**Rozměrová normalizace polovodičových součástek –  
Část 2: Rozměry – Dvaadvacátý doplněk**

**ČSN  
IEC 60191-2X  
OPRAVA 1**

**CORRIGENDUM 1**

Outline family 140E  
P-SOJ 7,62 mm

Fig. 1a

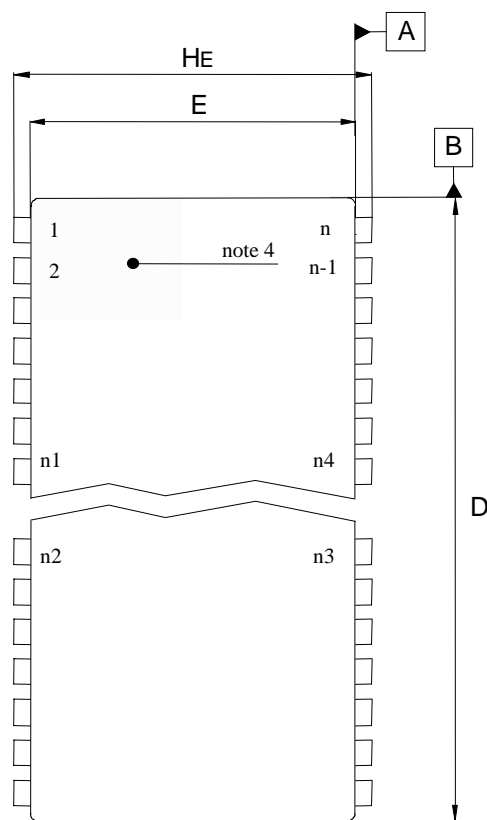
Replace figure 1a by the following new figure:

Fig. 1a

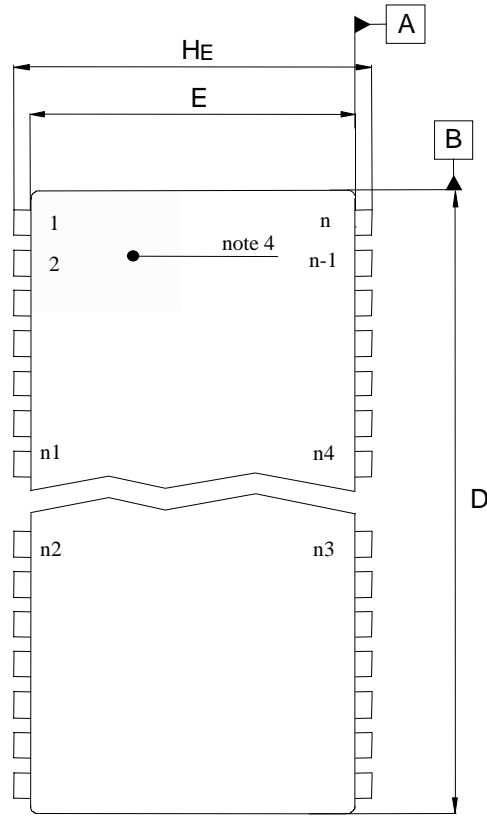
Replace figure 1a by the following new figure:
